ACTA DE INSPECCION

D. [REDACTED] y D^a. [REDACTED] Inspector Residente e Inspectora Residente Adjunto, respectivamente, del Consejo de Seguridad Nuclear (CSN), en la Central Nuclear de Almaraz, sita en el Término Municipal de Almaraz (Cáceres).

Certifican: Que han realizado inspecciones a las actividades realizadas por el Titular de la Central Nuclear de Almaraz durante los meses de abril, mayo y junio del año dos mil nueve. Éstas comenzaron el día 1 de abril y finalizaron el día 30 de junio.

Figura 1. Purgado de RC2 LT 3731 B

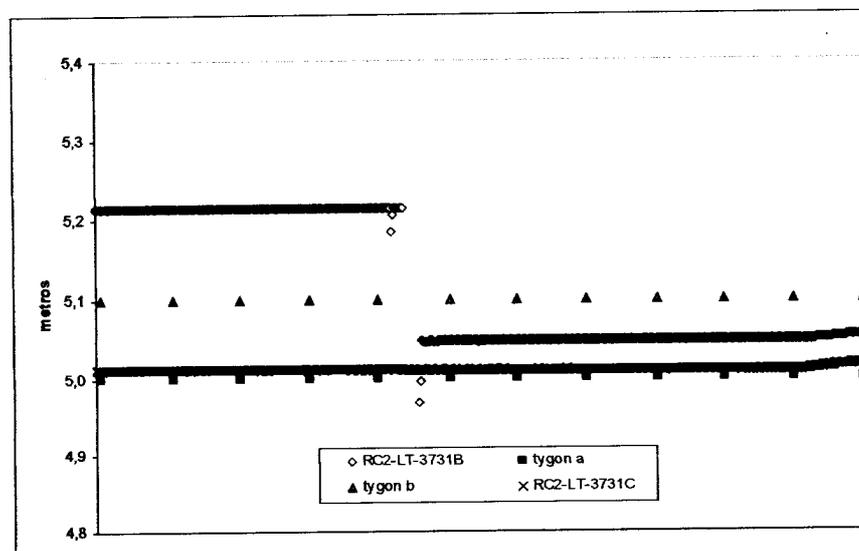
A las 07:45 se procede a la purga del RC2-LT-3731B, quedando la máxima diferencia entre lecturas de 10 cm, correspondiente a las dos ramas del tygon.

En turno de mañana del día 03/06/09 se procede a comenzar la bajada de nivel en el RCS hacia cota +4.900. Que en el punto 6.3.2.4 se establece que 'un tren de RHR estará en servicio con su alineamiento normal [...] y que el otro se mantendrá operable'. Que se decide a las 9:10 parar tren A de RHR y proceder a arranque de tren B de RHR para realizar la maniobra.

Figura 2. Maniobra de bajada de nivel. Comportamiento de variables.

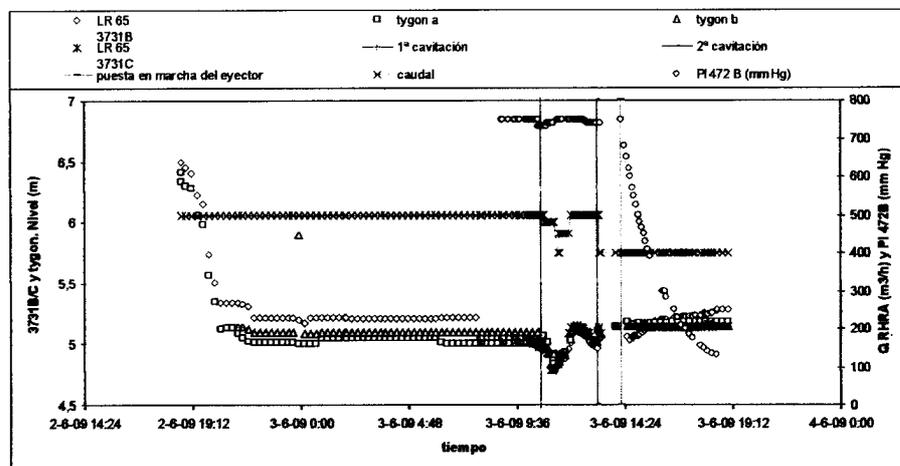
Que se adjunta figura con las variables de proceso recogidas durante la maniobra de bajada de nivel.

Que se comparan los valores dados por los distintos medidores de nivel en los siguientes momentos:

Descripción	Nivel (m)				Máxima diferencia
	3731B	3731 A	tygon	tygon	
Antes de la 1ª cavitación (10:30)	5,03	4,998	5	5,1	0,102
Vacío (19:00)	5,284	5,141	5,18	5,1	0,144

10,2 cm es la máxima diferencia entre los medidores previo a la primera cavitación.

Figura 3. Maniobra de vacío. Curva de vacío con eyector.

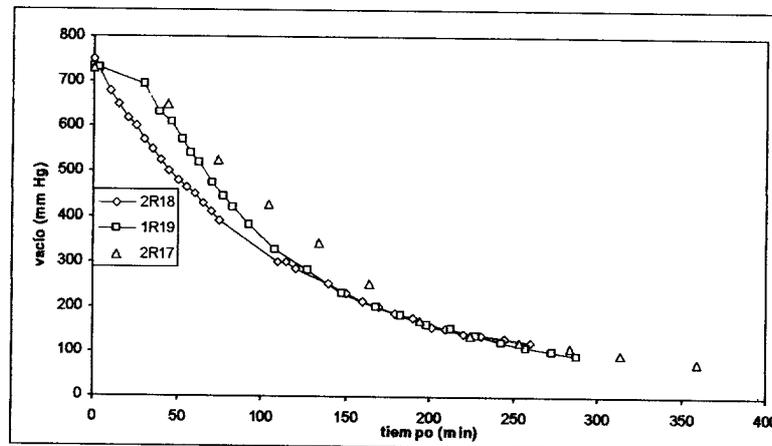
El valor inicial de vacío en el sistema es respectivamente en las tres recargas 2R18, 1R19 y 2R17 de: 750, 731, 730 mmHg.

El valor final de vacío en el sistema es respectivamente en las tres recargas 2R18, 1R19 y 2R17 de: 120, 90, 75 mmHg. El valor común de 120 mm Hg se alcanza respectivamente en 260, 288 y 254 minutos.

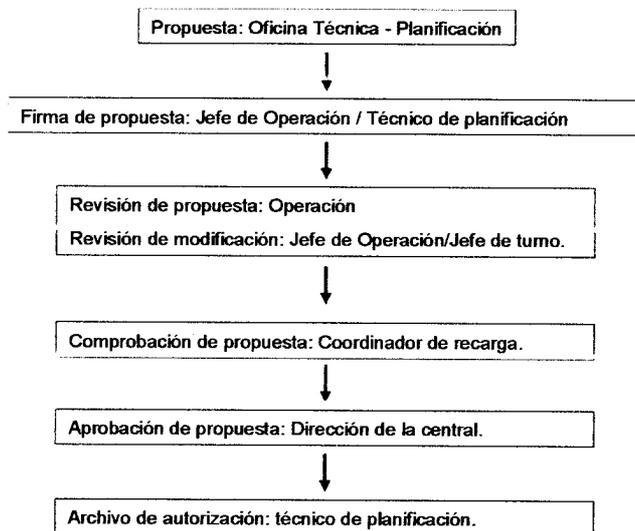
Que durante el seguimiento del procedimiento OP2-IG-07 de parada fría a parada de recarga, en acciones previas a levantamiento de la cabeza de la vasija, tras cerrar esclusas de equipo y personal (paso 6.15.2) para establecer integridad de contención, el paso 6.15.6 establece que se compruebe que está desmontada la brida ciega del tubo de transferencia y cerrada la válvula de aislamiento FH2 HV 5538 si el canal está lleno o abierta si el canal de transferencia está vacío.

Que si se tuviera el canal vacío el punto pide comprobar que la válvula de aislamiento está abierta: al levantar la cabeza de la vasija se perdería integridad de contención.

Se comunica a Operación para considerar el cambio del procedimiento teniendo en cuenta que, con canal vacío, la apertura de la válvula pudiera tener lugar una vez hubiera nivel en cavidad.
